工程指示編號：EI / 0204 / 19

修改版次：C

工程名稱：觀塘裕民坊

工程項目：幕牆 趟門(樣板層用)(T1,3,5)(8/F)

名稱	SD光企	制圖	利春媚	2019.01.25	修改	A	B
材料	X85608	復核	謝永林	2019.01.26	日期	19.02.26	19.03.06
顏色	EC-DG-S332054	批准			圖號	SD-M01

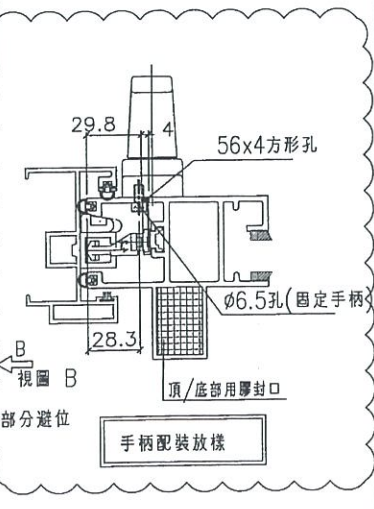
碰法待定? 待廠樣板測試合格后才可生產大貨

名稱	SD框底橫	制圖	利春媚	2019.01.25	修改	A	
材料	X85584	復核	謝永林	2019.01.26	日期	19.03.06	
顏色	EC-DG-S332054	批准			圖號	TD-M04R

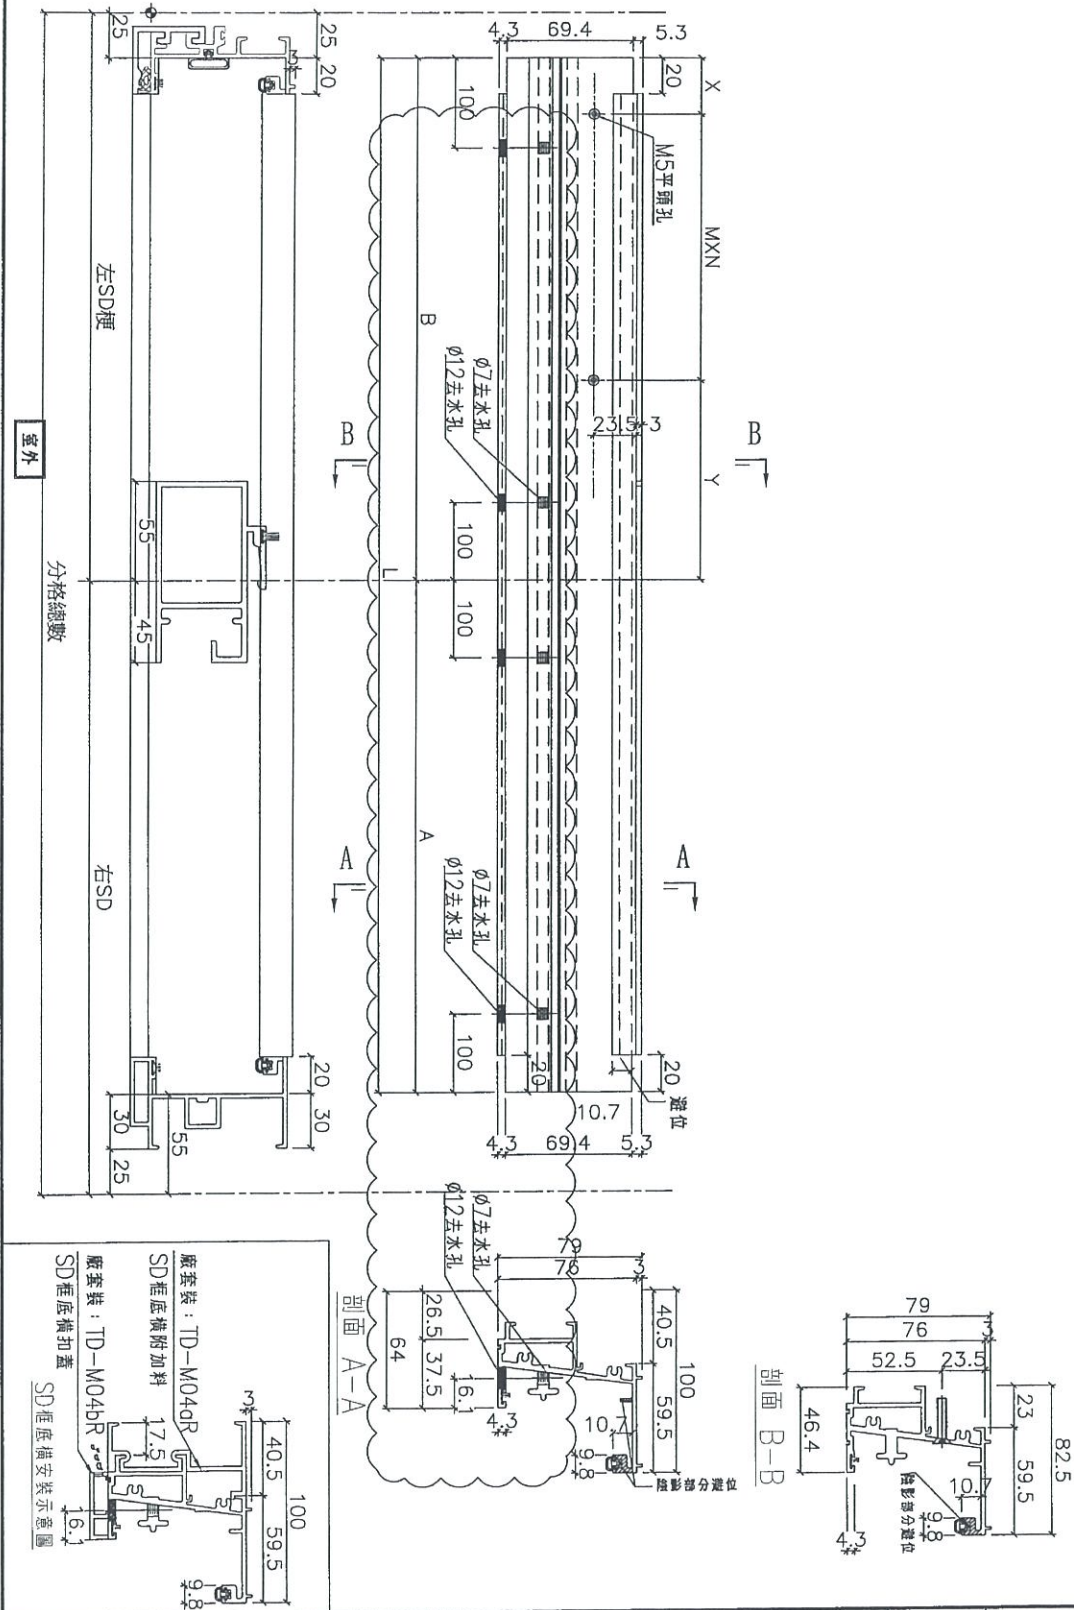
C 版: 1) 修改加工圖，補回拉巴位置尺寸

2) 去水孔修改
